Expediente: **050020435944**  
Radicado: **RE-03902-2024**  
Sede: **SANTUARIO**  
Dependencia: **Grupo Recurso Hídrico**  
Tipo Documental: **RESOLUCIONES**  
Fecha: **02/10/2024** Hora: **08:42:21** Folios: **8**

## RESOLUCIÓN N°

### POR MEDIO DE LA CUAL SE MODIFICA UN PERMISO DE VERTIMIENTOS Y SE ADOPTAN OTRAS DETERMINACIONES

STARnD Agroindustrial

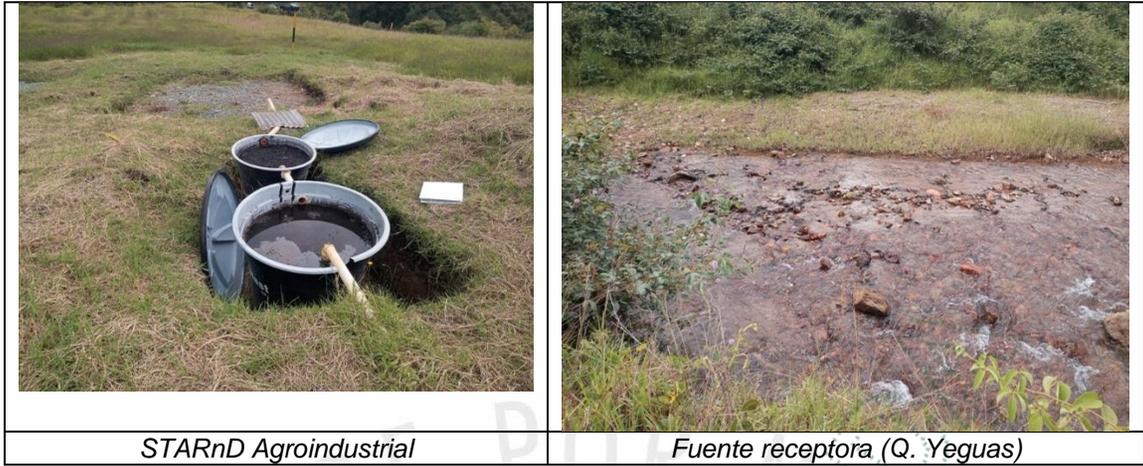
*Observaciones de campo: El día 2 de abril de 2024, se realizó visita al cultivo de aguacates del predio La Playa, la cual fue atendida por el señor Francisco Romero, Líder Agrícola, en la cual se verificaron los sistemas de tratamiento encontrando:*

*El STARD Administrativo está construido en concreto, no obstante, no garantiza la profundidad requerida, ya que, al reubicar las instalaciones de oficina, se debió modificar la entrada al pozo existente, ubicando la tubería de entrada por debajo de lo planteamiento inicialmente, quedando muy cerca del nivel del terreno, lo cual se observó en campo, para corregir la situación se reemplaza el sistema por uno prefabricado de 3 unidades. La descarga se realiza a fuente de agua.*

*EL STARD Casa Bodega, está conformado por tanque séptico en concreto y FAFa prefabricado y el STARnD agroindustrial se localiza contiguo a este, conformado por dos tanques de filtración. Ambos sistemas descargan a campo de infiltración, por lo que se requirió realizar ajustes para que descarguen a la quebrada Yeguas que discurre al interior del predio, lo cual fue acatado por el interesado.*

*En el área administrativa se tiene una poceta para lavado de palas, conectada a un campo de infiltración, ante lo cual se realizó el requerimiento de implementar pretratamiento, por lo que se propone trampa de grasas y conexión al STARD Administrativo.*
